ЗАКЛЮЧЕНИЕ

**о доступности для маломобильных групп населения объекта: ДШИ № 3 МО
город Краснодар, расположенной по адресу: Краснодарский край г.
Краснодар, ул. Красных партизан, 135**

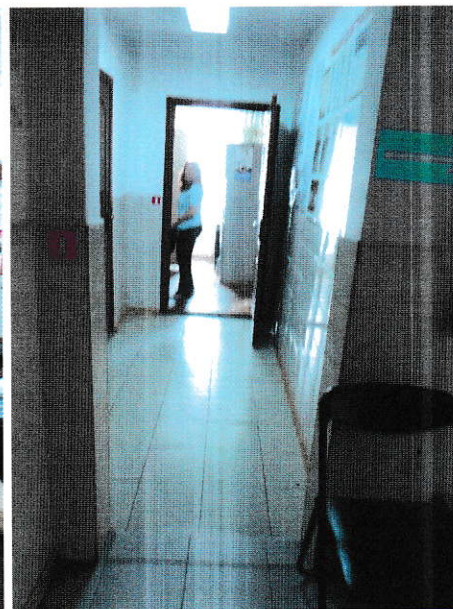
Дверь из тамбура к лестничной площадке имеет ширину 130, при этом створки двери имеют ширина 0,65м. (согласно требованиям СП 59.13330.2016 ширина двери должна быть не менее 0,9м.).

Расстояние от двери тамбур до начала лестничного марша – 0,78м. Лестница состоит из 3-х маршей. Ширина лестничного марша составляет 1,05м.

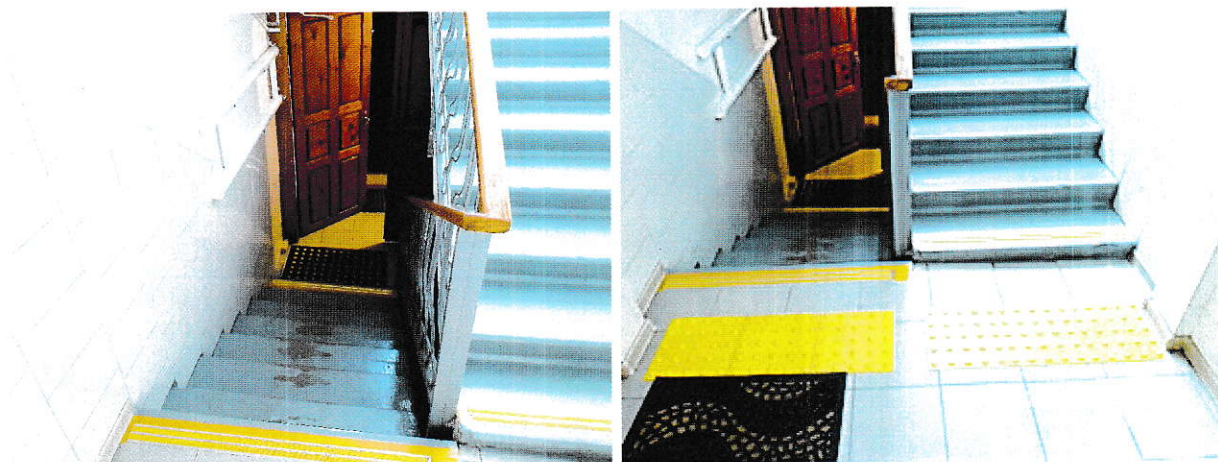
В связи с тем, что одновременно в здании ДШИ № 3 находится до 100 человек, адаптация туалетов для возможности их посещения представителями МГН из числа инвалидов-колясочников возможна только за счет реконструкции существующих санузлов с сокращением количества унитазов. Согласно требованиям пункта 6.3.3. СП 59.13330.2016г, Доступная кабина в общественной уборной должна иметь размеры в плане, м, не менее: ширина - 1,65, глубина - 2,2, ширина двери - 0,9.. Выполнение данного мероприятия повлечет за собой нарушением требований СанПиН 2.4.4.1251-03.
